სპორტულ-გამაჯანსაღებელი ცენტრი

ს ა ე ქ ს პ ე რ ტ ო დ ა ს კ ვ ნ ა

ქ. თბილისი, ბელიაშვილის ქუჩა, №3-ში (სკ. 01.13.03.050.002) სპორტულ-გამაჯანსაღებელი ცენტრის მშენებლობის საპროექტო დოკუმენტაციის არქიტექტურული პროექტის "ტექნიკური რეგლამენტის "შენობა-ნაგებობის უსაფრთხოების წესების" დამტკიცების თაობაზე" საქართველოს მთავრობის 2016 წლის 28 იანვრის N41 დადგენილების მოთხოვნებთან შესაბამისობის დასადგენად.

ქ. თბილისი, ბელიაშვილის ქუჩა, №3-ში (სკ. 01.13.03.050.002) სპორტულ-გამაჯანსაღებელი ცენტრის საპროექტო დოკუმენტაციის არქიტექტურული პროექტის "მისაწვდომობის ეროვნული სტანდარტები"-ს საქართველოს მთავრობის 2020 წლის 4 დეკემბრის N732 დადგენილების მოთხოვნებთან შესაბამისობის დასადგენად.

სურ. 407.2.1.1
ლიფტის გამოსაძახებელი ღილაკების
განთავსების სიმაღლე

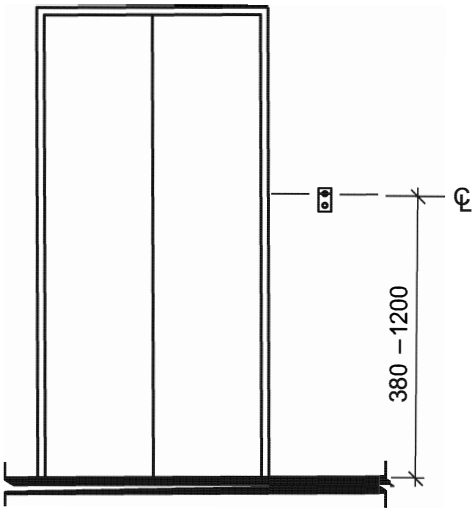
ქვეთავი 407 ლიფტები.
ლიფტის გამოსაძახებელი ღილაკების სიმაღლე განსაზღვრულია სურ. 407.2.1.1-ის მიხედვით.
სართულის მიმთითებელ ეკრანიანი ლიფტია სიგნალები მოწყობილია სურ. 407.2.1.7.-ის მიხედვით.
ლიფტის ხილული სიგნალების სიმაღლე და მათი ზომა განსაზღვრულია სურ. 407.2.2.2 (ა) და 407.2.2.2 (ბ)-ს მიხედვით.
სართულის აღნიშვნა განისაზღვნა სურ. 405.2.3.1 ის შესაბამისად.
სართულის მიმთითებელ ეკრანიანი ლიფტის აღმნიშვნელების მოწყობა განისაზღვრა სურ. 407.2.3.2-ის შესაბამისად.
სამართავი ღილაკები განისაზღვრა ცხრილი 407.7.1.3-ის შესაბამისად

სურ. 408.4.1 (გ)
შეზღუდული გამოყენების ლიფტის კაბინის შიდა გა-
ზომები – არსებული შენობები – გამონაკლისი 2

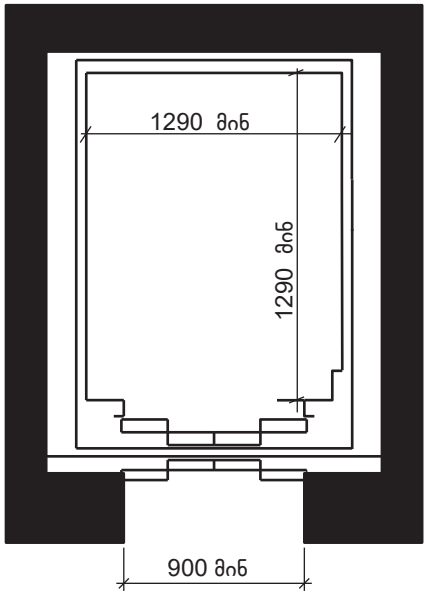
შენობას ემსახურება 1 შ.შ.მ. პირთათვის განკუთვნილი ლიფტი
შეესაბამენბა სურ 408.4.1 (გ) მოცემულ ზომებს.
ლიფტის კარის თავისუფალი ღიობის ზომა შეადგენს 1,0 მ-ს.
კაბინის შიგნით, გვერდიდან გვერდამდე მანძილი შეადგენს 1,30 მ-ს
კაბინის შიგნით, უკანა კედლიდან წინა კედლამდე მანძილი შეადგენს 1,30 მ-ს
კაბინის შიგნით, კვადრატულობა შეასდგენს 1,7 კვ.მ-ს
